Občina Trzin

STALIŠČA DO PRIPOMB JAVNOSTI

K OBČINSKEMU PODROBNEMU PROSTORSKEMU NAČRTU ZA OBMOČJE EUP NT-06 PESKE

Št. zadeve: 3500-0004/2023-164

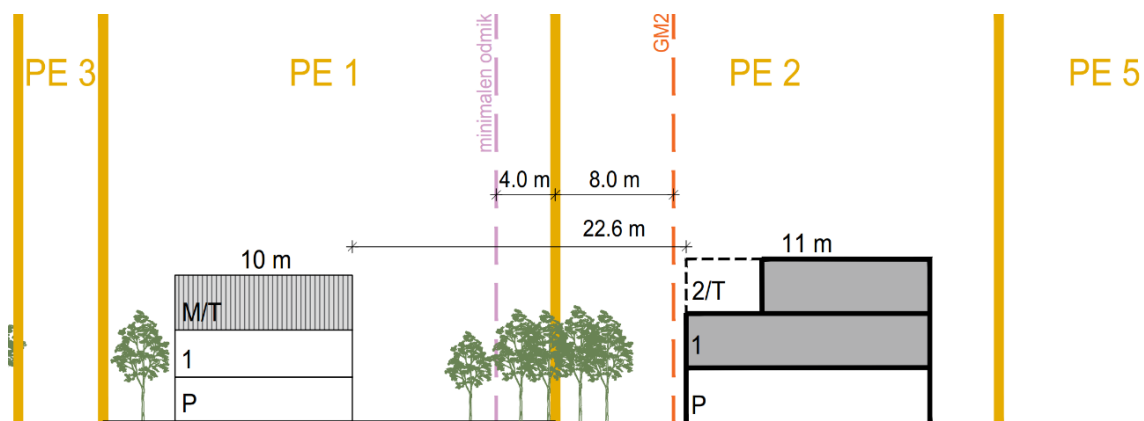
- Preveriti možnost in določiti pogoje za začasen izvoz za čas gradnje preko OIC na način, da je prometna povezava med OIC in Mlakami prekinjena.

Pojasnilo: Za čas gradnje občina lahko določi začasni prometni režim pod pogojem, da se ves čas ohranja prometna ločenost med OIC in Mlakami za dvosledna motorna vozila.

Stališče: Pripomba se upošteva.
